監査の結果について（公表）

定期（工事）監査

まちづくり局、交通局、病院局

アンカーボルト（概略図）

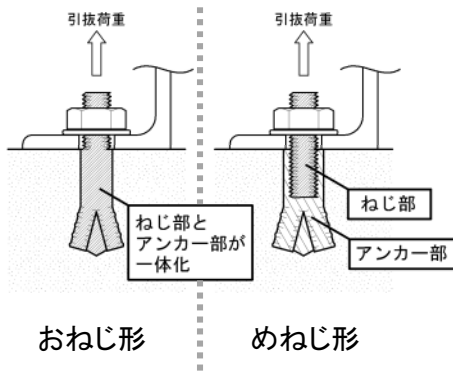
このうち、自立型分電盤の据付けについてみたところ、地震時に転倒しないよう、あと施工金属拡張アンカーボルト（以下「アンカーボルト」という。）を用い、床及び壁に固定することとし、そのアンカーボルトの許容引抜荷重が地震時に想定される引抜荷重を上回ることなどを耐震強度計算書で確認していた。

この耐震強度計算書では、おねじ形アンカーボルトの許容引抜荷重が採用されていたが、実際の施工では許容引抜荷重の小さいめねじ形アンカーボルトを使用していたため、アンカーボルトの許容引抜荷重が想定される引抜荷重を下回ることとなり、分電盤の据付けに必要なとされる耐震性能が確保されていなかった。

機器の据付工事の監督に当たっては、使用材料の強度に違いがあることを十分に理解し、耐震強度計算書や材料の確認等を適切に行われたい。

なお、事実判明後に補強を行い、この分電盤の耐震性はすでに確保されている。

取付部の拡大（概略図）

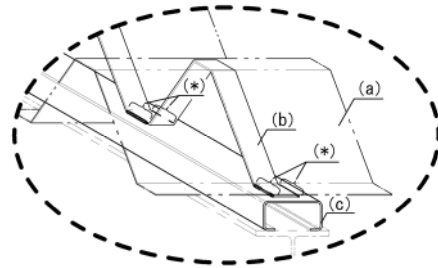
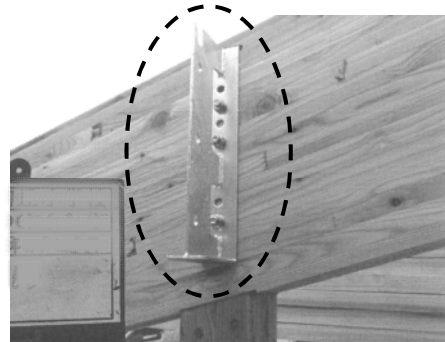
鉄骨造平屋建ての建築工事で、鋼板製屋根用折板の固定に用いるフレームを設計と異なる方法で下地に取り付けていたことを把握していなかった事例
